# INFORME TÉCNICO

Cambio de diseño en junta  
de culata de motores Fiat 1.3  
Multijet

Informar sobre los **cambios de diseño** producidos en la **junta de culata 10165300**, que es sustituida por la referencia 10179100.

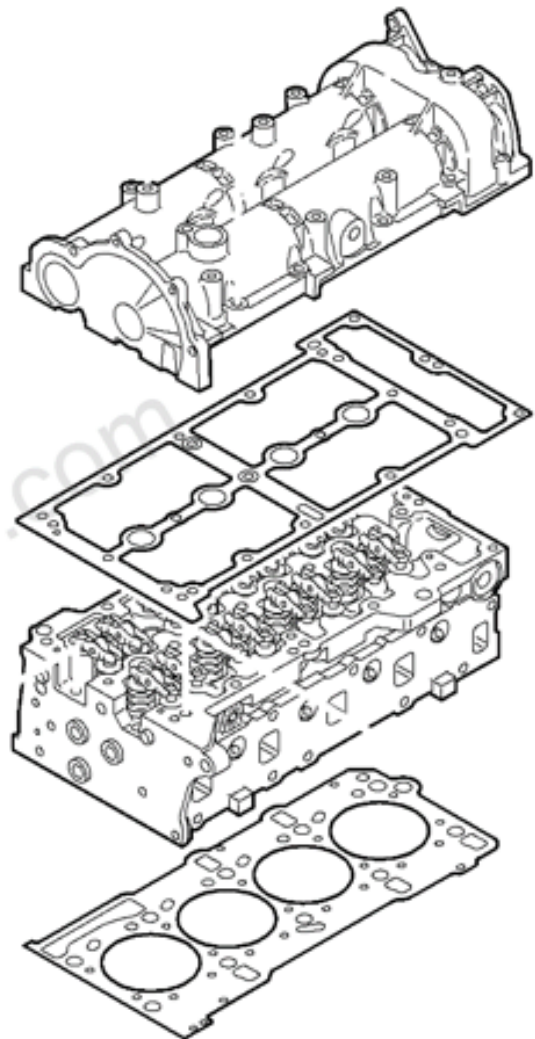
Al igual que el motor ha sufrido cambios desde que se empezase a producir en 2003, también ha cambiado el diseño de la junta de culata.

Uno de los cambios más importantes en la junta de culata, visible a simple vista, es la **supresión de uno de sus pasos**.

**Ajusa**, en su constante estudio de catálogo, detectó esta modificación y **se adaptó al nuevo diseño**, sustituyendo la referencia hasta ese momento, 10165300, por la actual, 10179100.

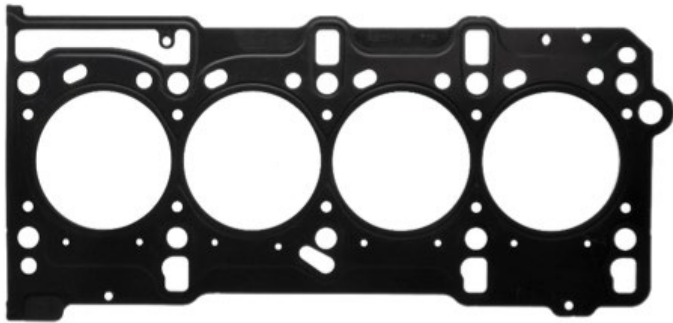
Éste paso no tiene continuidad en la culata ni en el bloque motor, por lo que la supresión en la junta no afecta al sellado de la zona.

En la siguiente imagen se puede observar el paso externo de la junta que monta origen:

Si durante el proceso de sustitución de la junta de culata observamos que la junta retirada corresponde con el diseño antiguo, será necesario sustituirla por el diseño nuevo, 10179100.
